Implantation par la société MESA d'un
projet éolien sur le territoire des
communes de Mettet,
Anhée,
Fosses-la-Ville et
Profondeville

Analyse critique de l'Etude d'Incidences sur l'Environnement

**Etude d'Incidences sur
l'Environnement réalisée par le
bureau d'études ARIES**

Réseau Molineole

Figure 1 : comparaison des différents sites éoliens

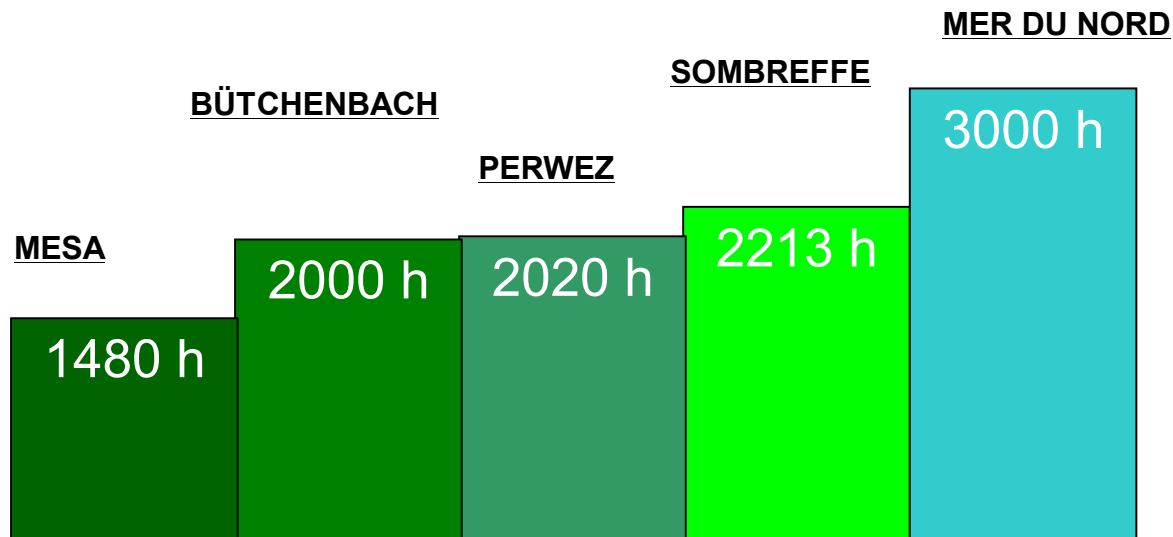
- L'estimation de la production du projet MESA est réalisée avec des éoliennes de nouvelle génération, plus rentables que les éoliennes utilisées sur les autres sites. L'amélioration technologique des éoliennes ne modifie cependant pas le « temps équivalent à pleine charge » qui est la vraie mesure du potentiel éolien.

Fig. B.2: interférence aérodynamique entre éoliennes du groupe Um (rotors de 90 m, vent O-S-O)

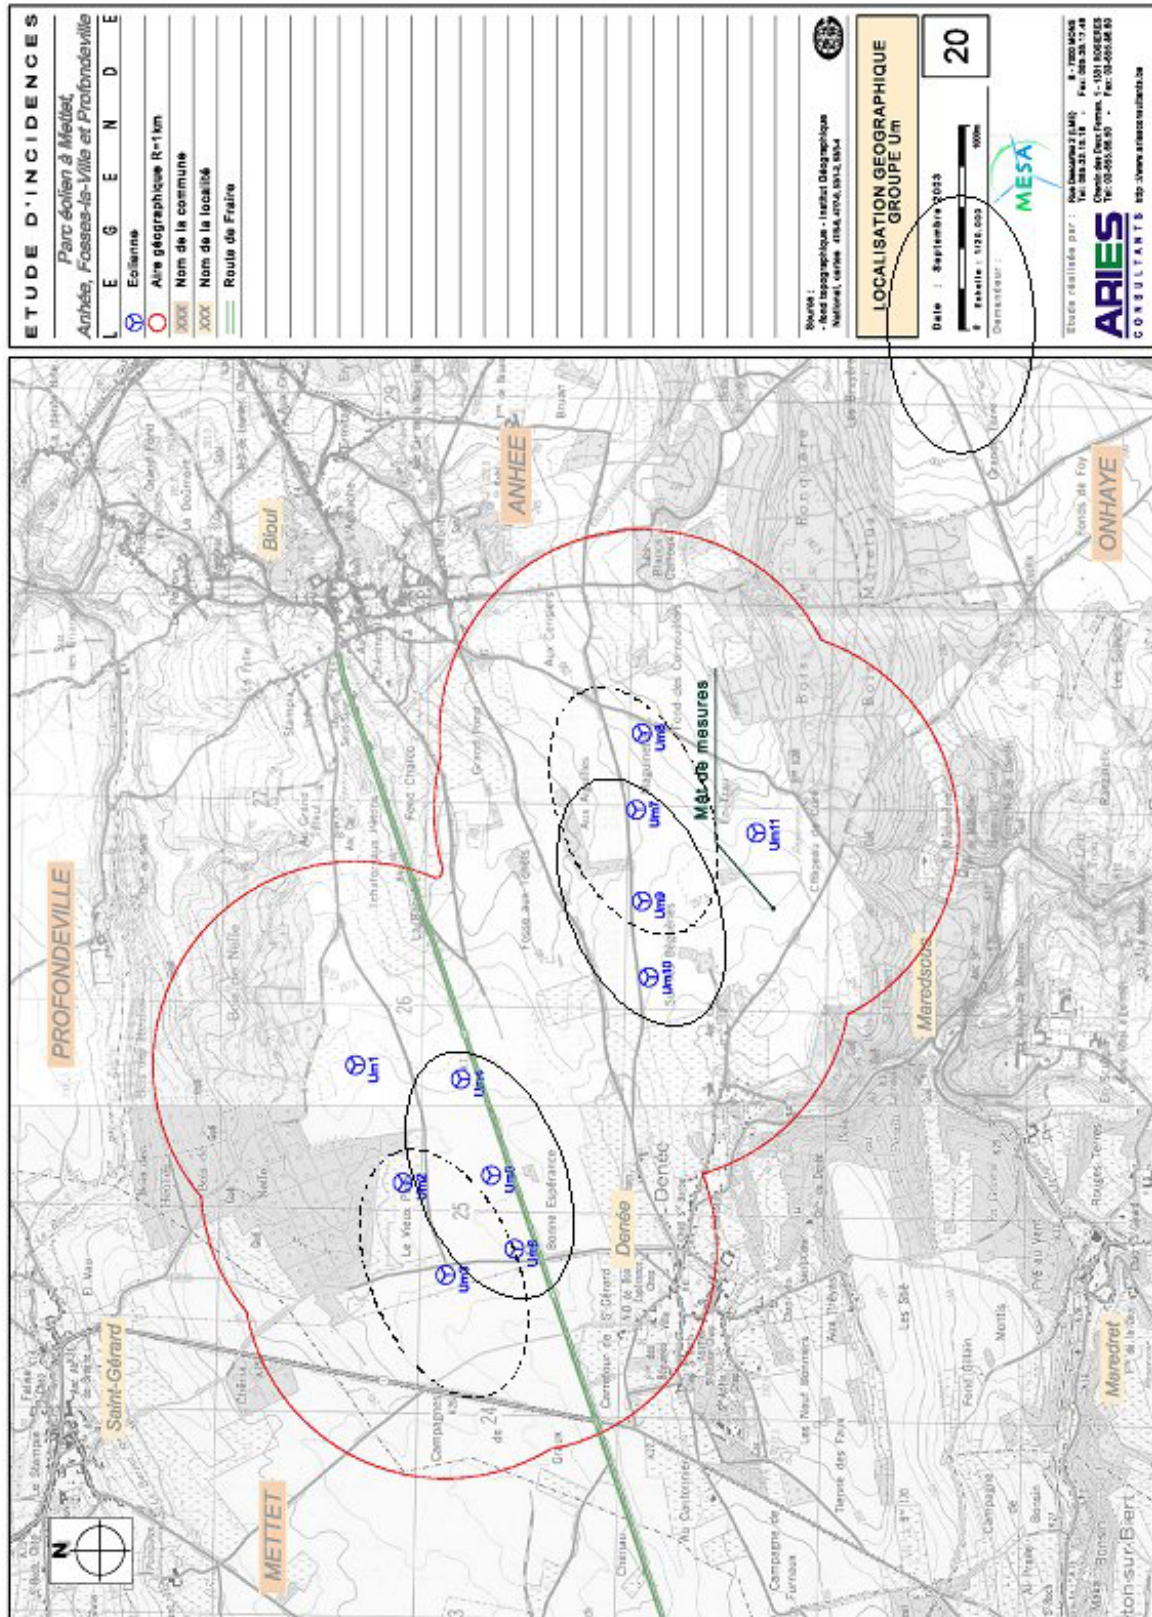
La figure B.2 montre l'application au groupe Um (sur base de la carte 20 de l'EIE) (rotor 90 m, vent dominant O-S-O).

La recommandation du « Cadre de référence pour l'implantation d'éoliennes en Région wallonne » au sujet de l'interdistance entre éoliennes n'est pas respectée pour un total de 11 paires (rotor nominal de 90 m) quelle que soit l'orientation du vent dans le secteur dominant S-0 / 0-S-0, et incluant la tolérance sur les données. Cela implique 19 éoliennes sur les 32, soit plus de la moitié.

Fig. B.3: interférence aérodynamique entre éoliennes du groupe Tm (rotors de 90 m, vent O-S-O)

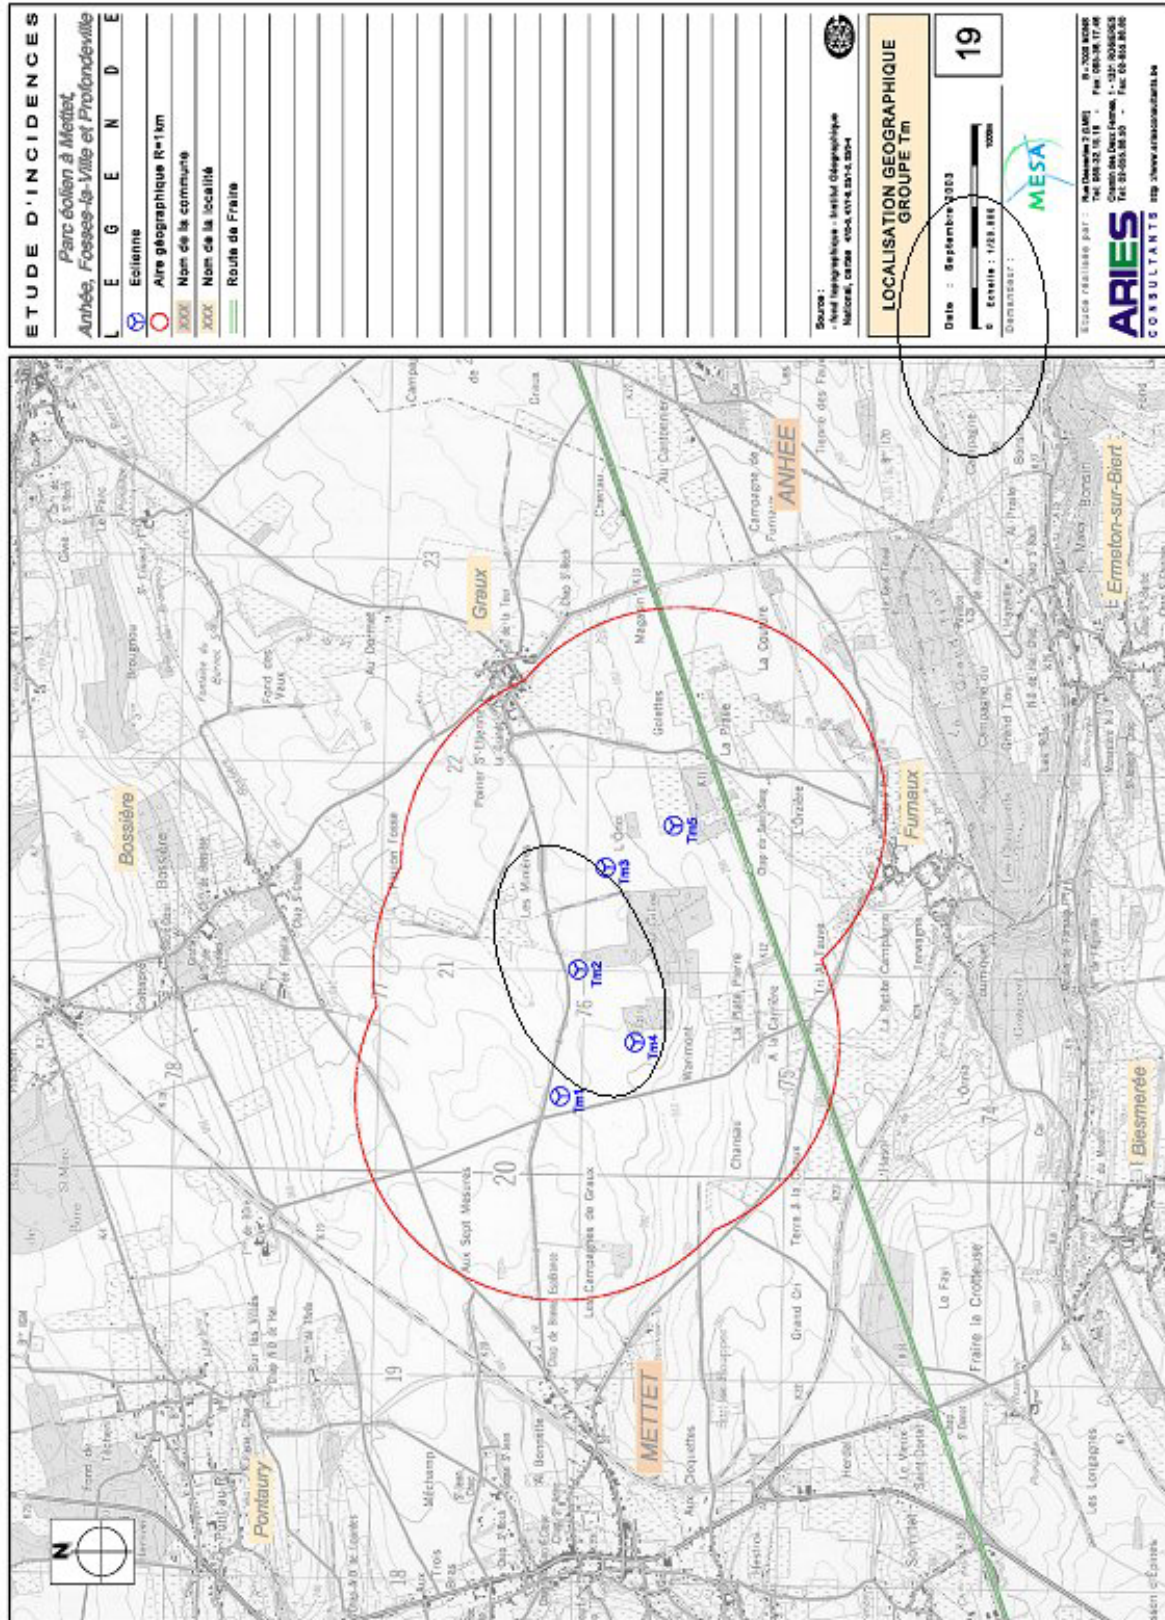
La figure B.3 montre l'application au groupe Tm (sur base de la carte 19 de l'EIE) (rotor 90 m, vent dominant 0-S-0).

Fig. B.4: interférence aérodynamique entre éoliennes du groupe Tm (rotors de 90m, vent O-S-O)

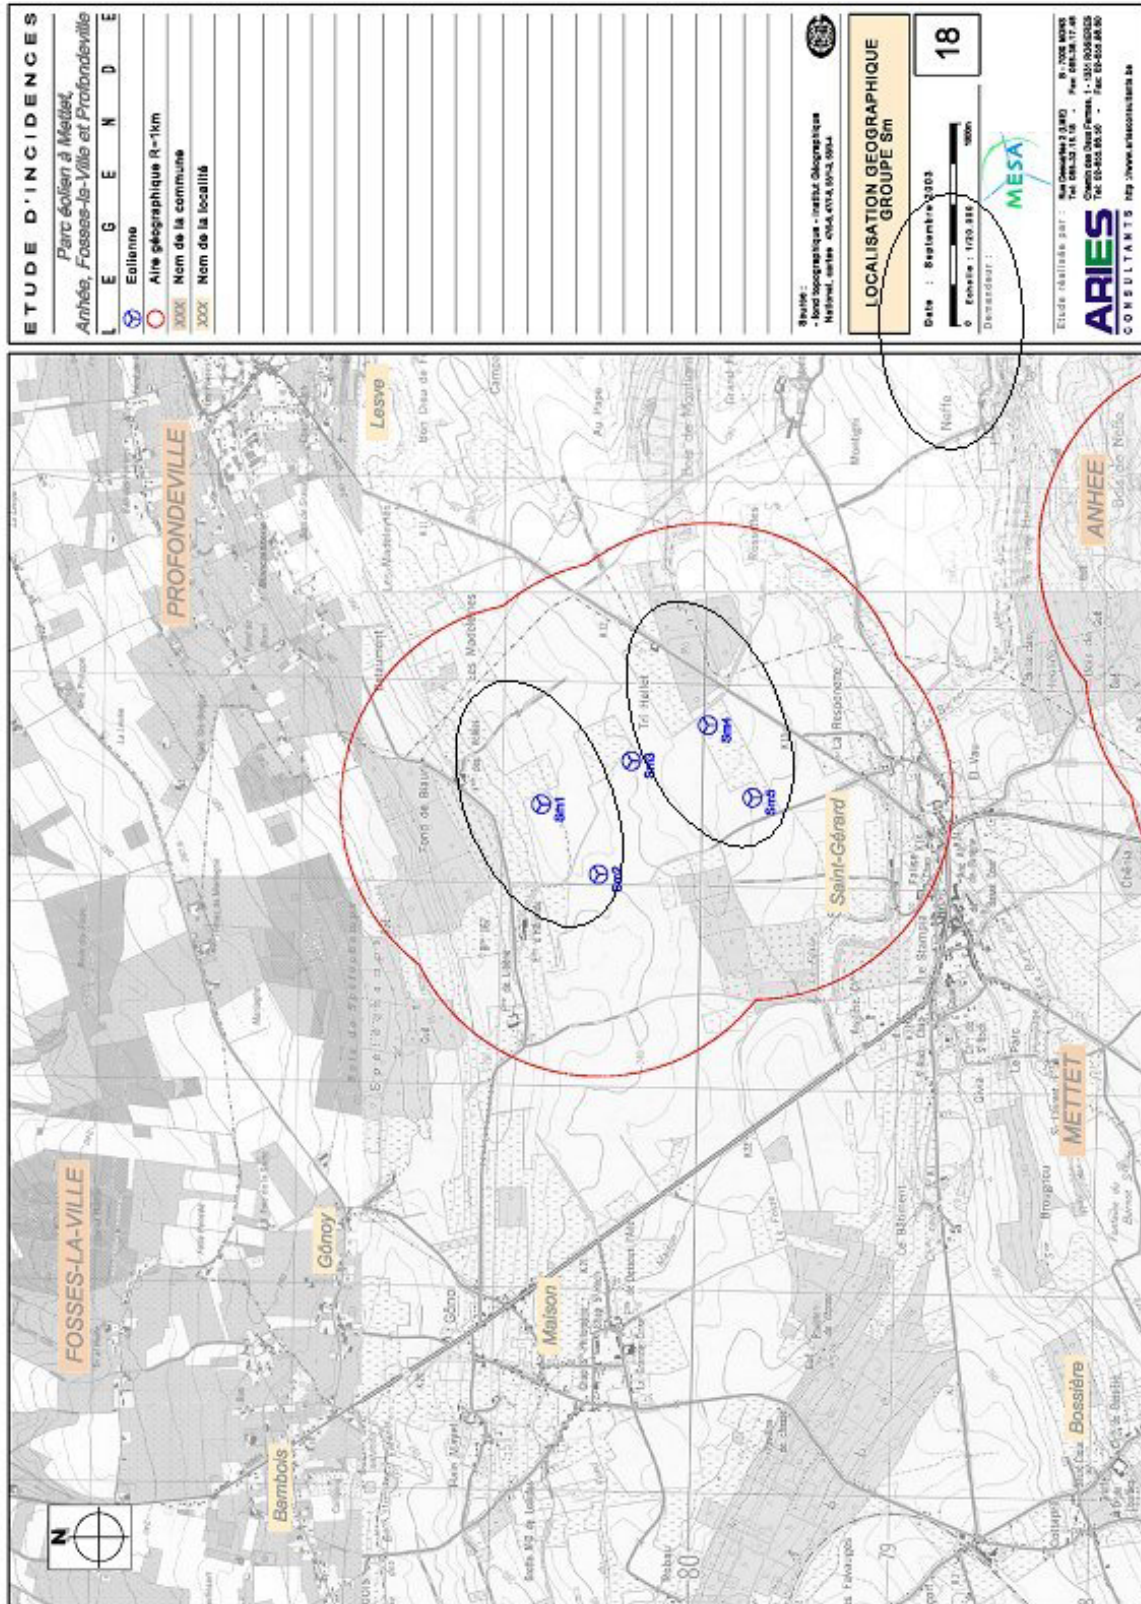
La figure B.4 montre l'application au groupe Sm (sur base de la carte 18 de l'EIE) (rotor 90 m, vent dominant 0-S-0).

Fig. B.5: interférence aérodynamique entre éoliennes du groupe Rm (rotors de 90 m, vent O-S-O)

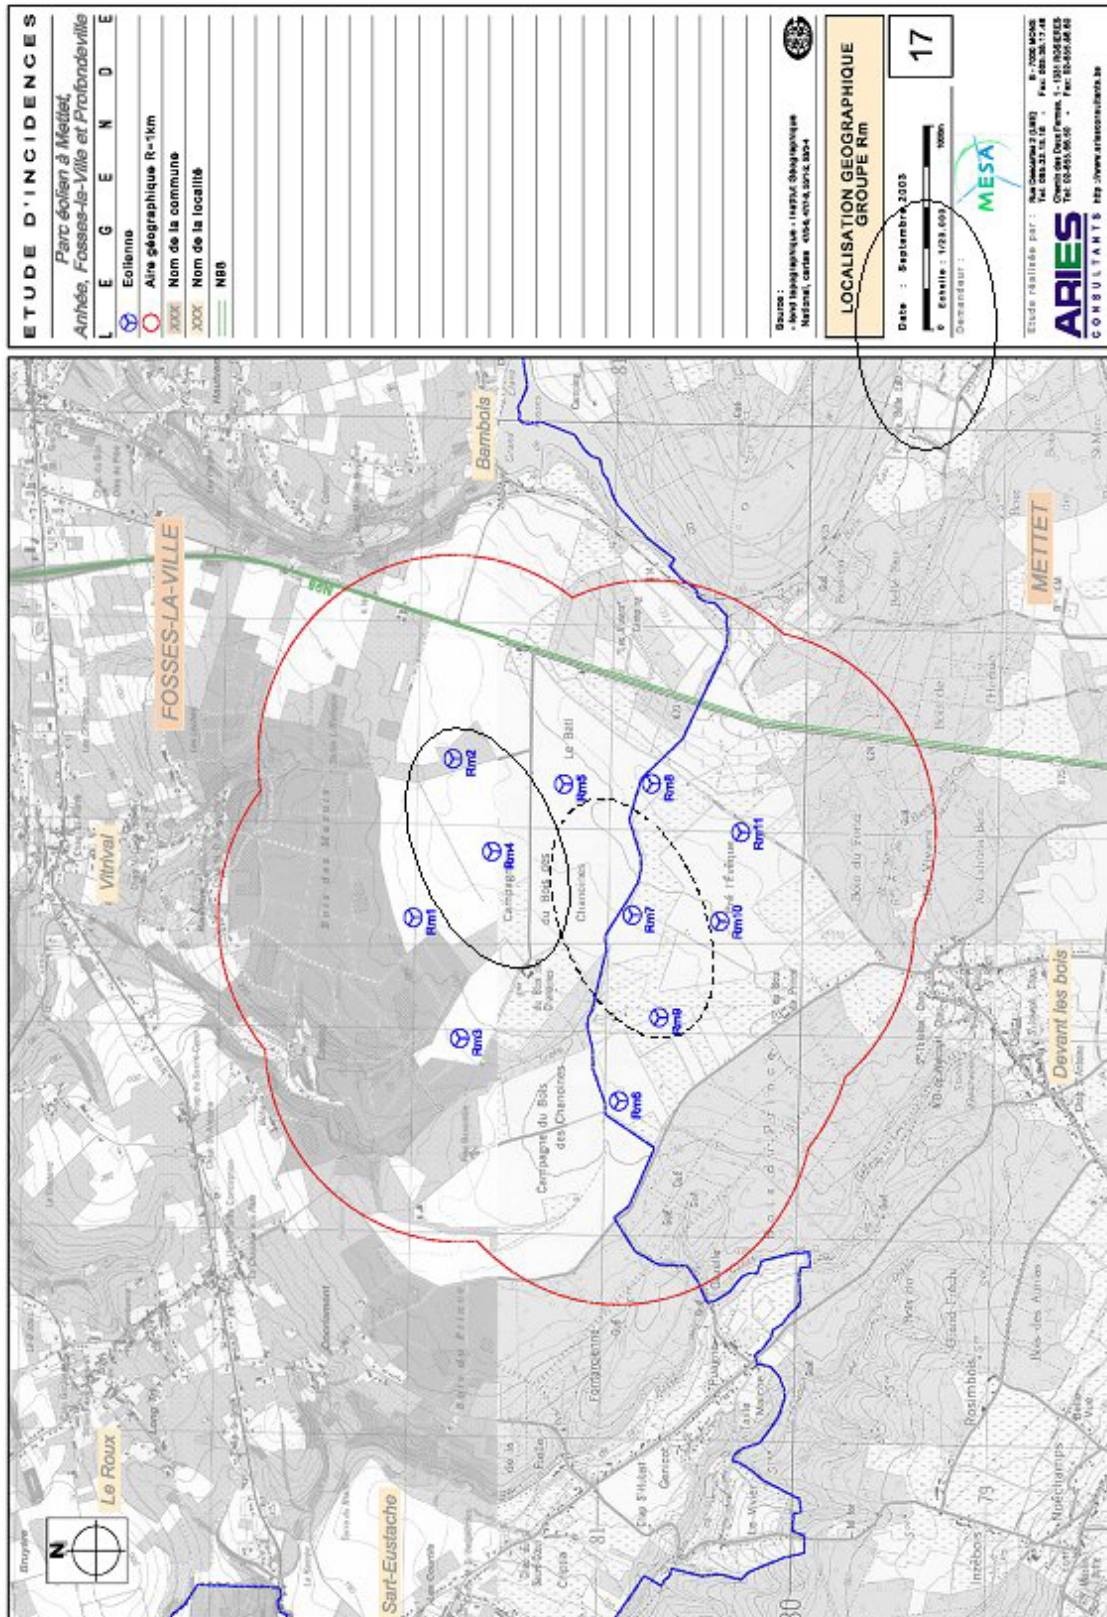
La figure B.5 montre l'application au groupe Rm (sur base de la carte 17 de l'EIE) (rotor 90 m, vent dominant 0-S-0).

- *Le bureau d'études ARIES devrait clarifier la cohérence des données du groupe Rm (coordonnées Lambert).*

Fig. C.5 (A & B) : ALIGNEMENT : A) photomontage - B) carte de bruit ordinaire

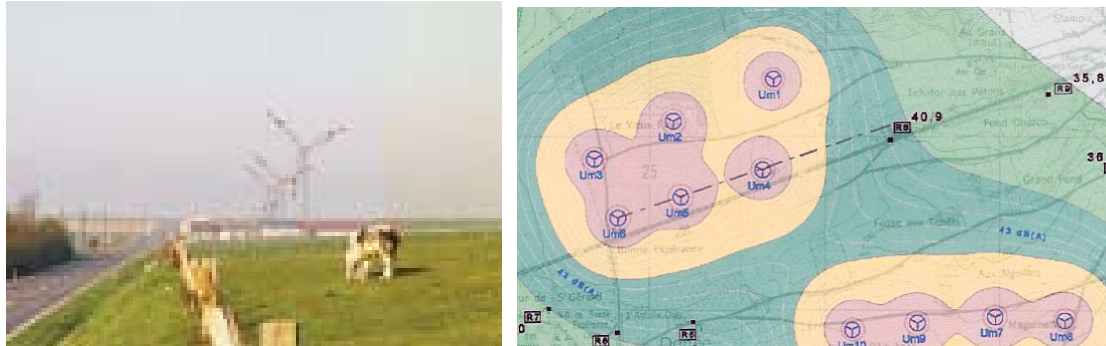
A ce titre, le photomontage 63 est intéressant (repris en extrait à la figure C.5 de l'annexe C) : il montre que le vent dominant est manifestement orienté dans l'axe Um6-Um5-Um4.

Sur la figure C.5A on discerne les 3 éoliennes parfaitement alignées entre elles et avec la salle couverte du manège de la Barrière. (Du fond vers l'avant: Um6, Um5, Um4, manège (avec son toit rouge)). Sur cette même figure on voit bien l'alignement avec la ferme (le manège est en retrait de la route, à une distance comparable aux retraits respectifs des éoliennes).

La figure C.5B est un extrait de la carte EIE 90 de bruit. Le manège est repéré près du point R8 (40,9 dB de bruit ordinaire pour un vent de 7 m), dans l'alignement du trait d'axe. On remarquera aussi l'effet géométrique médiatrice Um1, Um4, avec en plus Um2 sur la médiatrice même.
